Réponse à l'avis de la MRAe en date du 05/05/2025

Projet agrivoltaïque de Bérat – lieu-dit « Les Arruas » (31)

dossier PC : PC 03106521G0029

Réponse en date du 16/07/2025

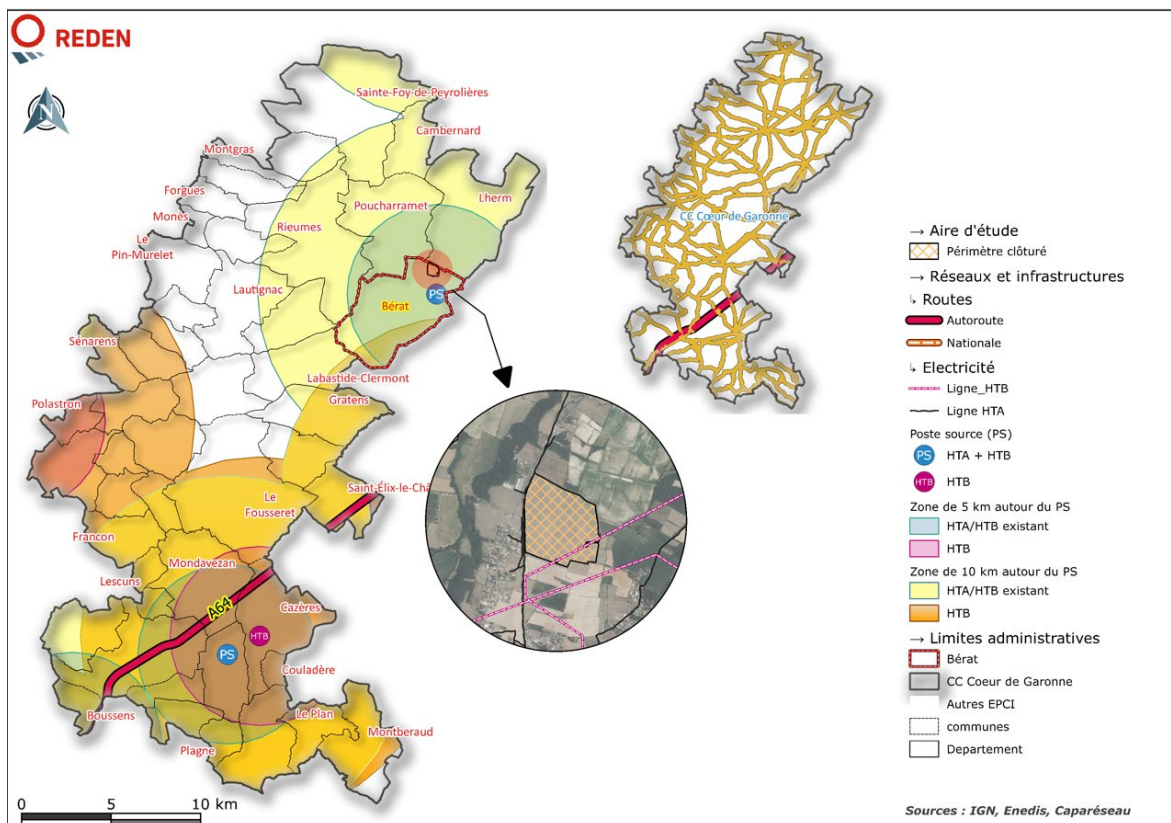
La MRAe recommande de mieux décrire les conséquences du raccordement électrique de la centrale au réseau public et de préciser les mesures nécessaires d'évitement ou de réduction.

Le poste source prévisionnel est le poste source de Bérat, localisé à 1,6 km environ du projet. La distance de raccordement sera donc faible.

Les principaux travaux ne consisteront qu'en la réalisation de tranchées d'une largeur d'environ 0,5 m dans laquelle seront placés les câbles, et qui sera rebouchée immédiatement à l'aide des matériaux excavés. Il n'y aura ainsi aucune incidence paysagère persistantes.

La trancheuse permettant l'enfouissement d'environ 500 m linéaire de câbles par jour, les travaux et la gêne possible auprès des riverains et usagers ne dureront que quelques jours. Toutes les mesures seront prises pour assurer la sécurité sur les voies de circulation concernées.

De plus, le tracé suivra dans la mesure du possible les bas cotés routiers, peu propices au développement de la biodiversité puisque subissant un fort dérangement sonore et soumis aux rejets de véhicules.

Carte des sites dégradés à l'échelle intercommunale

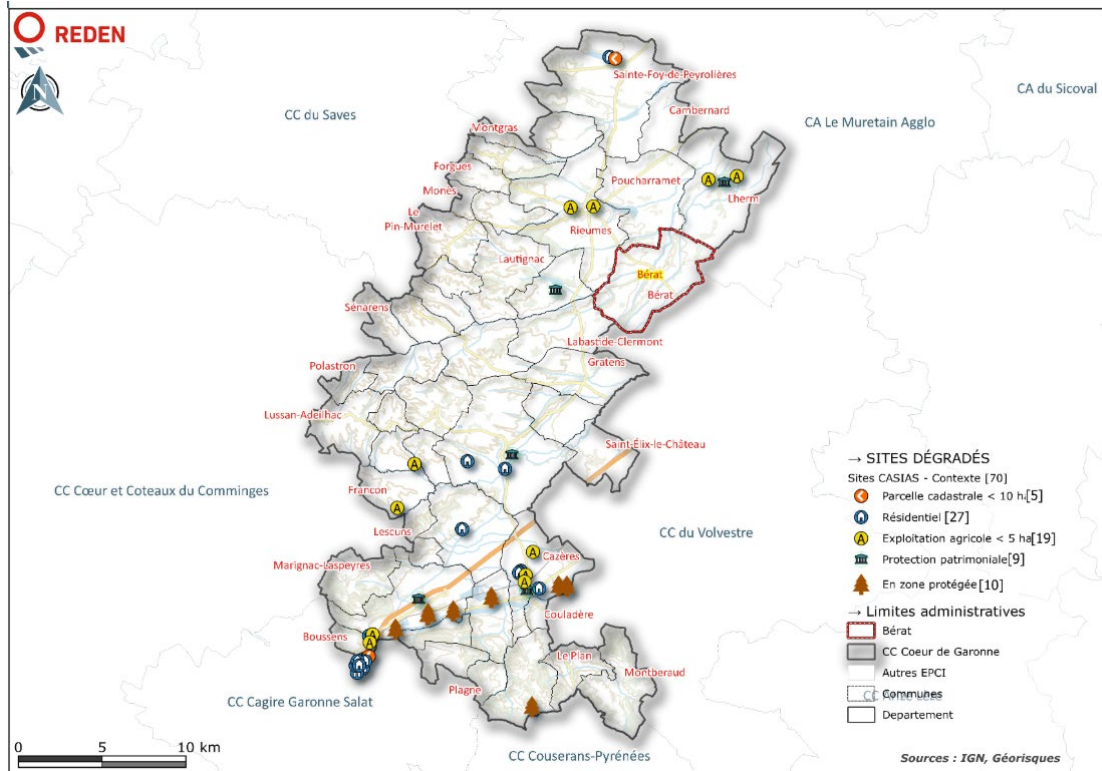
La MRAe recommande d'aboutir la justification du choix du site qui doit être complètement argumentée au titre du moindre impact environnemental par comparaison aux autres sites potentiels à l'échelle territoriale pertinente, au moins intercommunale, et de compléter l'étude d'impact par la présentation de différentes variantes d'implantation dans le site retenu permettant de retenir la solution de moindre impact pour l'environnement.

La recherche de sites s'est dans un premier temps, portée sur les sites dégradés de l'intercommunalité. Les sites BASOL, CASIAS et sites déclarés ICPE ont été recensés (voir carte suivante).

Cette première donnée brute a été retravaillée afin de conserver les sites potentiellement viables. Les sites en cours d'exploitation, de taille trop réduite pour développer un projet solaire (moins de 10 ha), à distance trop importante d'un poste source ou encore inclut dans un zonage environnemental ont été écartés. In fine, ce traitement de données permet de conserver un seul site potentiel (voir jeu de cartes suivant). Il s'agit d'un site CASIAS de plus de 10 ha. L'analyse de la photographie aérienne permet néanmoins de démontrer que les terrains en question sont occupés par des boisements, ce qui en fait un site potentiellement riche en biodiversité. Il a ainsi été écarté.

Plan initialement déposé

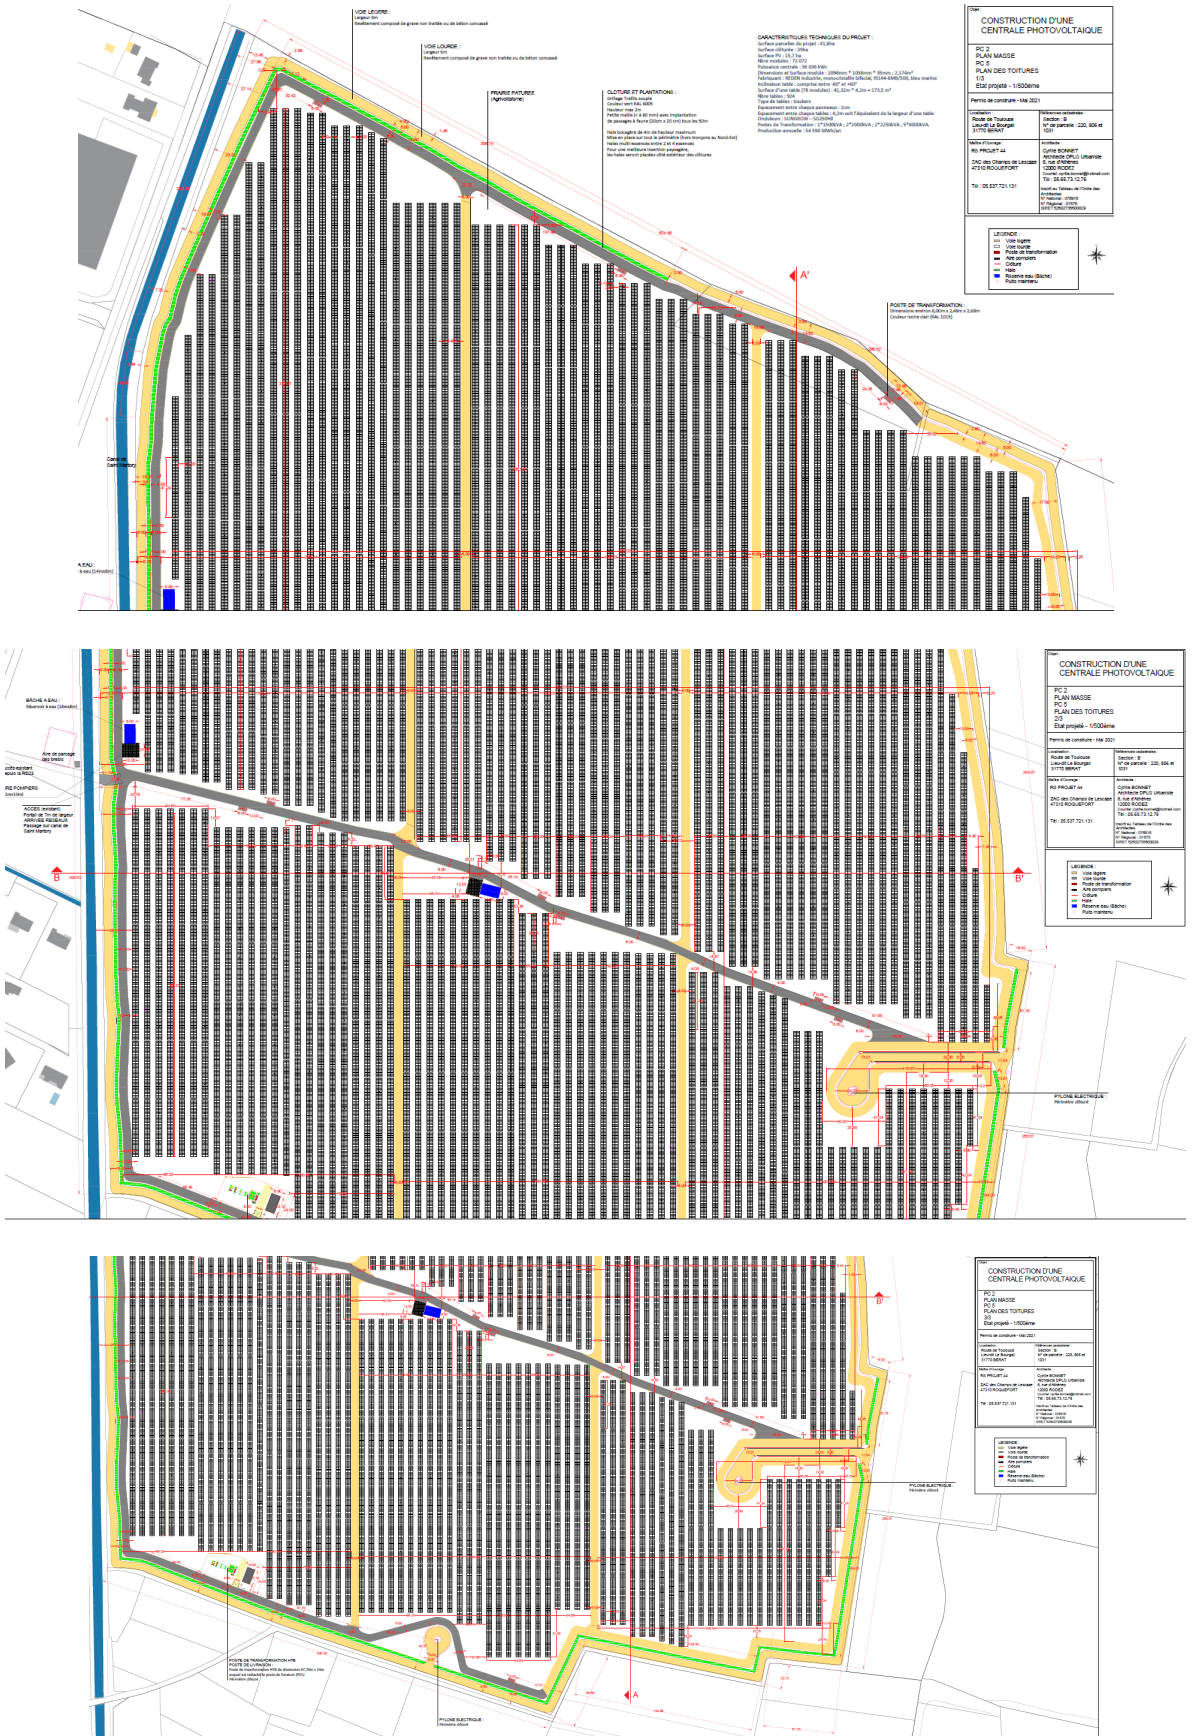
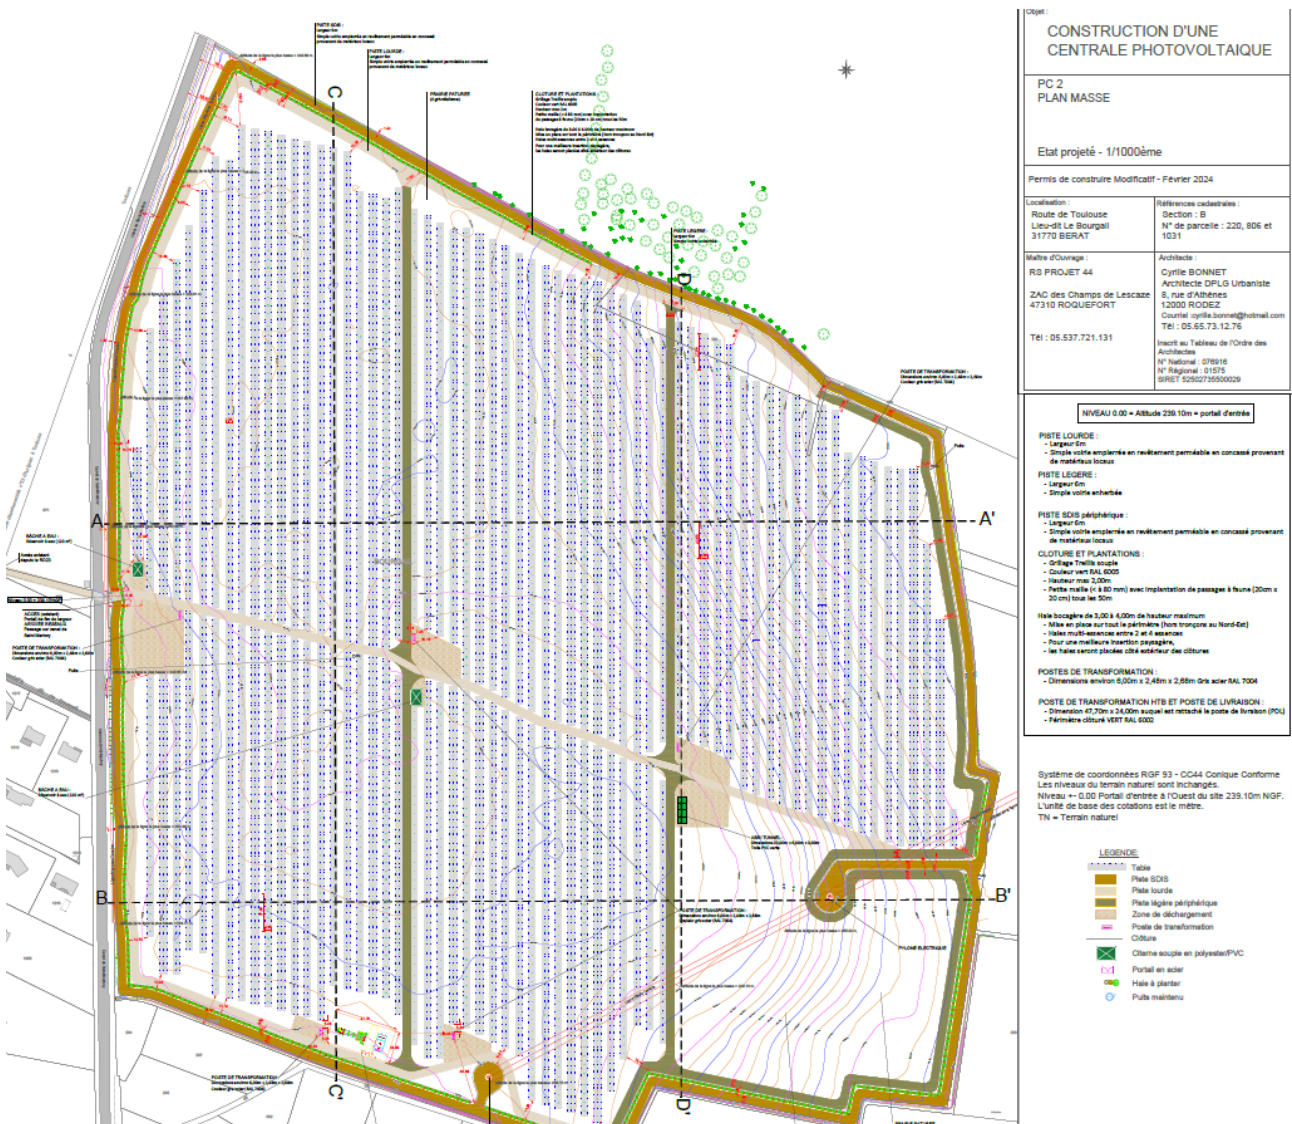
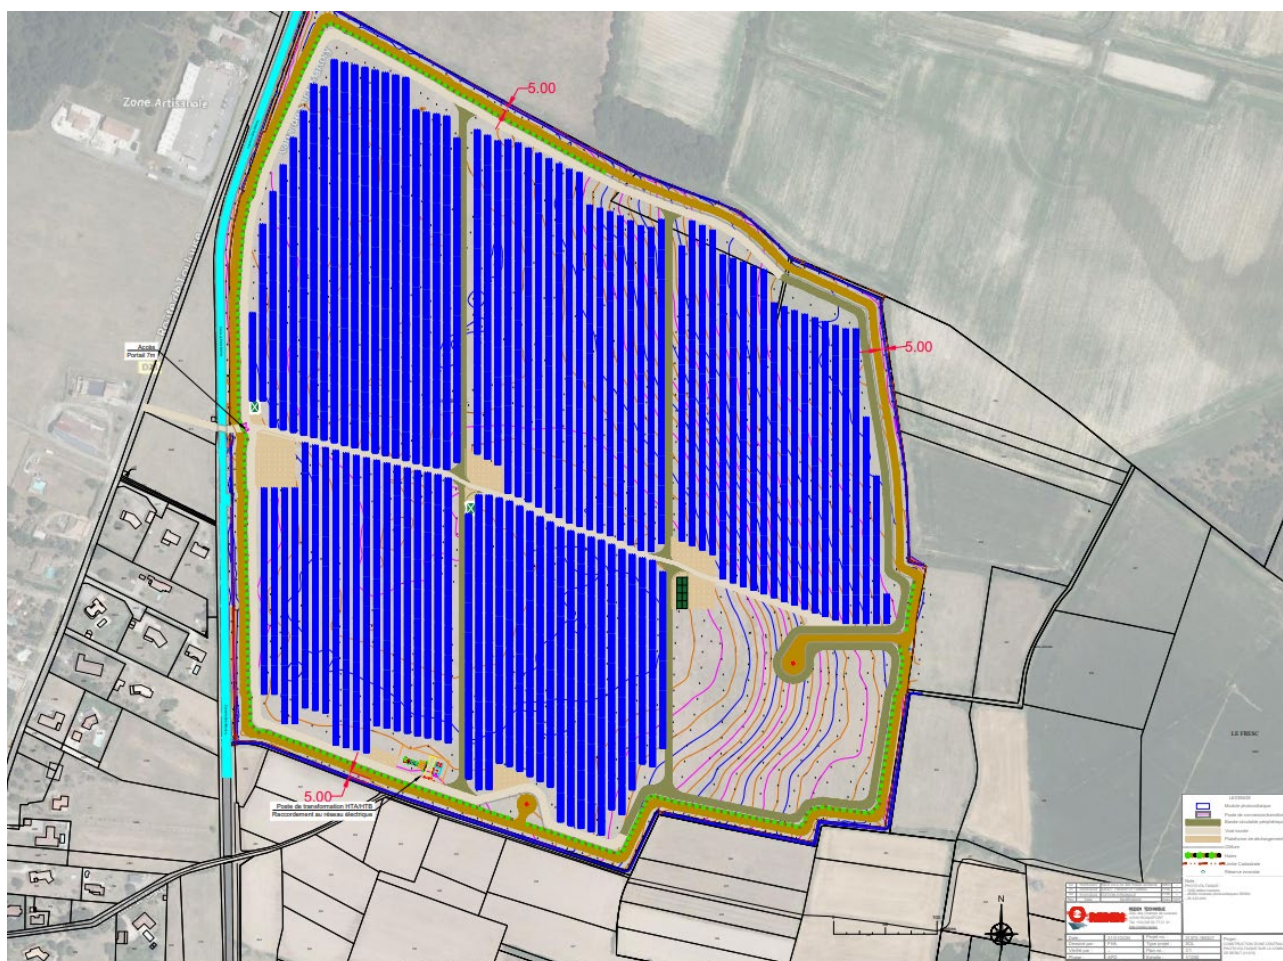
Afin de préserver les habitats naturels de la flore à enjeux et de la faune protégée (invertébrés, mammifères...), la MRAe recommande de prévoir une distance d'éloignement plus grande entre les équipements solaires et les berges des canaux.

A la lecture de l'avis MRAe et pour répondre à la demande faite de prise en compte de recul vis-à-vis des fossés, cours d'eau et canal présents en périphérie du site, un nouveau plan a été édité et sera versé au dossier (voir illustration ci-dessous et annexe 1 de la présente note de réponse).

L'éloignement de la clôture par rapport aux canaux recensés au sud et à l'est a été porté à 10 m et se matérialise par un recul franc de 5 m et par la présence d'un espace laissé libre et enherbé de 5 m également.

Zones humides d'après le critère pédologique

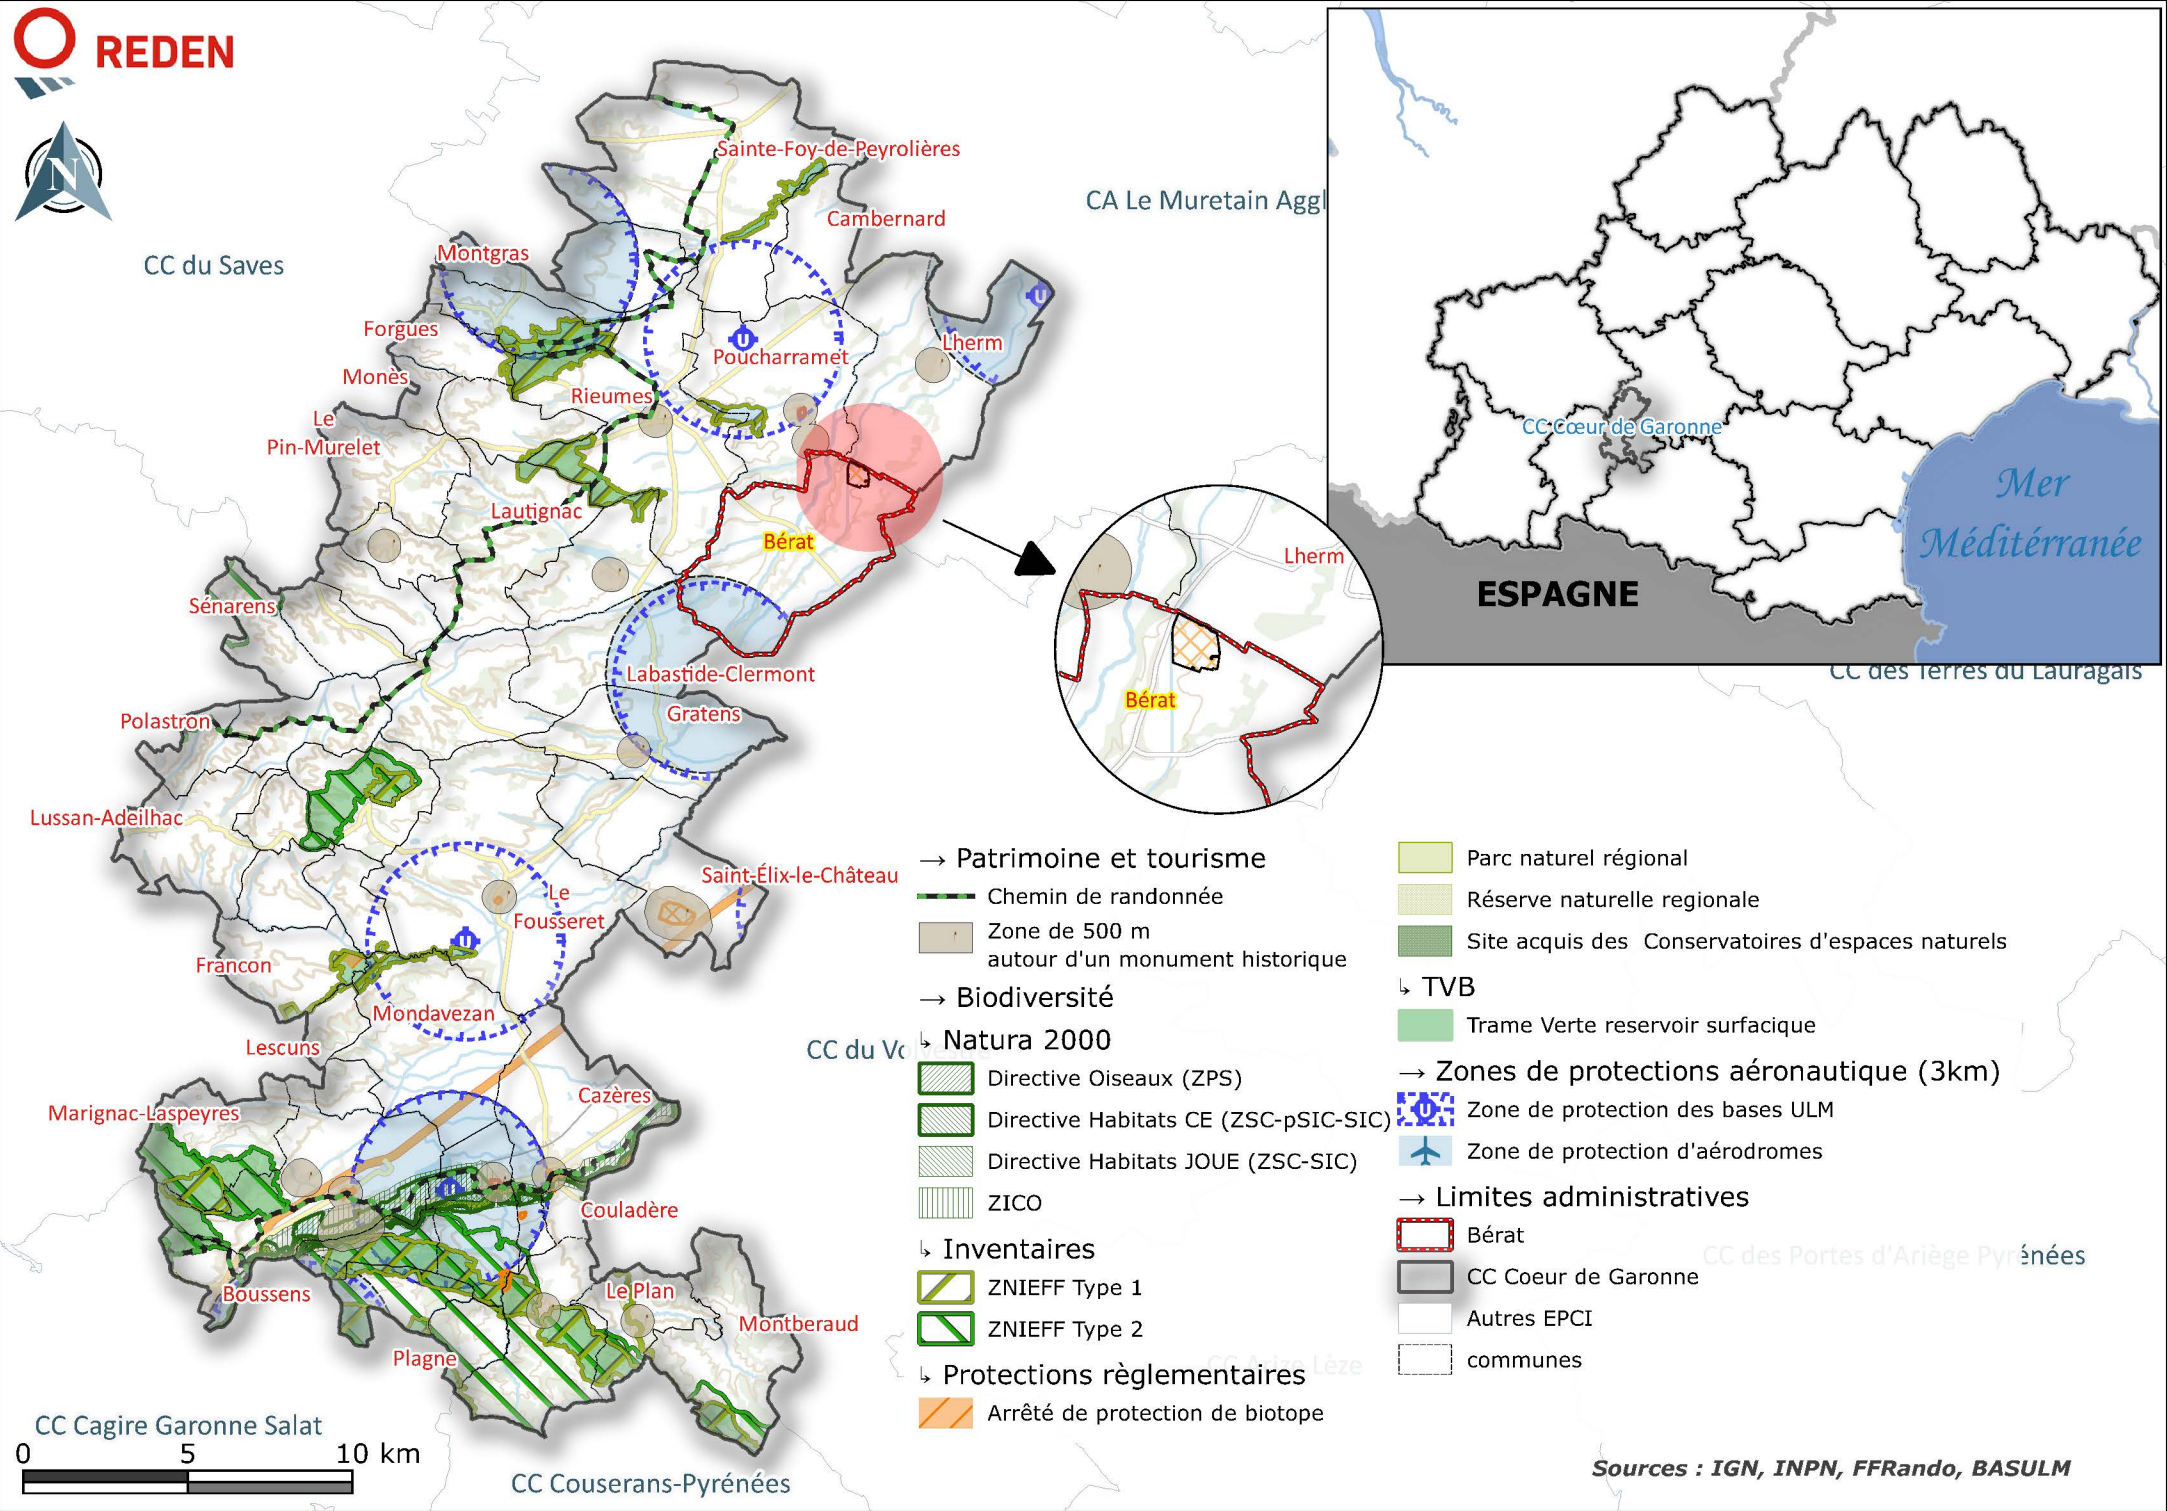
La MRAe recommande de compléter la recherche de zones humides selon le critère pédologique en tenant compte de la surface de la zone d'étude et de la présence d'habitats humides. Elle recommande, une fois cette analyse conduite, de localiser et cartographier avec précision les différentes zones humides et de déterminer leurs modalités d'alimentation.

Les relevés pédologiques réalisés dans le cadre de l'étude sont présentés en page 200 de l'étude d'impact. Les sols étant caractérisés comme des brunisols, sols non humides selon le tableau des classes d'hydromorphie de la circulaire du 10 janvier 2010, le site n'a pas été classé comme humide.

Afin de satisfaire aux exigences de la MRAe, une nouvelle campagne de sondages pédologiques a toutefois été réalisée en juin 2025. Les sondages supplémentaires attestent de l'absence de zone humide (critère pédologie) sur le site.
